**APPALTO 154/2018.  
ACCORDO QUADRO DELLA DURATA DI 42 MESI - FORNITURA DI MOTRICI  
TRANVIARIE MONODIREZIONALI A PAVIMENTO RIBASSATO DA ADIBIRE AL  
SERVIZIO PASSEGGERI SULLA RETE TRANVIARIA TORINESE  
CUP J10F1800000004.; CIG 76615921BB  
PROCEDURA APERTA AI SENSI DELL'ART. 54 E 123 DEL D.LGS. 50/2016.**

**COMUNICAZIONE PER I CONCORRENTI N. 44**

Estratto dall' ALLEGATO NR. 1.A11 – Fermata\_6000

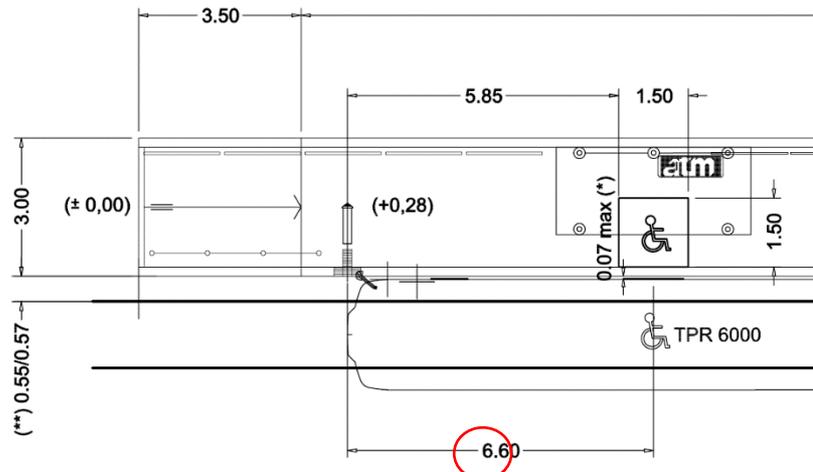
- Nell'ALLEGATO NR. 1.A11 – Fermata\_6000 viene mostrata la distanza reale attuale della mezzeria della porta d'accesso per i passeggeri con disabilità su sedia a rotelle dall'estremo del veicolo. La mezzeria della porta HK del veicolo 6000 (e della mezzeria della zona della banchina destinata ai passeggeri con disabilità su sedia a rotelle), si trova a 6,60 m dal punto più avanzato del rotabile (nel circolo rosso dell'estratto di disegno qui riportato).

Non avendo trovato nella documentazione tecnica nessun motivo che giustifichi il posizionamento della porta HK a 6,8 m dall'estremo del veicolo, piuttosto, avendo rilevato un'evidente contraddizione tra quanto richiesto all'Art. C.2 Comfort della Parte Seconda del Capitolato Tecnico (*La porta per accesso della carrozzina deve essere il più possibile vicino alle cabine di guida*) ed il criterio di assegnazione del punteggio relativo alla posizione della porta HK (*La mezzeria della porta attrezzata per l'accesso del passeggero con disabilità su sedia a rotelle deve essere il più possibile vicino a 6,8 m dal punto più avanzato del rotabile*), si prega di voler modificare quest'ultimo, ad esempio assegnando i due punti del criterio della tabella A Punteggi Tecnici alla soluzione proposta che presenti la distanza minore tra la suddetta porta e l'estremo del veicolo (in base quindi a quanto richiesto all'Art. C.2 Comfort della Parte Seconda del Capitolato Tecnico), e la susseguente assegnazione del punteggio in proporzione alle altre distanze maggiori proposte.

Si richiede altrimenti, una spiegazione circa l'origine e la relativa necessità della distanza corrispondente a 6,8 m, con la quale attualmente si ottiene il massimo del punteggio in relazione al criterio 4 della Tabella dei punteggi tecnici.

- R. **Tutti i documenti citati nel quesito sono stati forniti con riferimento espresso ad altri elementi richiesti o da valutare in sede di analisi del progetto tecnico. La quota di 6,8 metri specificamente richiesta al punto 4 della tabella A. Punteggi tecnici è stata ritenuta la più idonea da GTT ed è pertanto confermata.**
- D. File “\_zona38.dwg” - Si riscontrano di nuovo problemi con il file relativo alla zona 38. Si prega gentilmente GTT di fornire il file “\_Zona38” in formato .pdf.
- R. **L'allegato “Rilievo quote C.so Vittorio – Via Arsenale.pdf” alla risposta nr. 2 della comunicazione nr. 28, che si ritrasmette, supera l'impiego del file “\_Zona38.dwg”.**
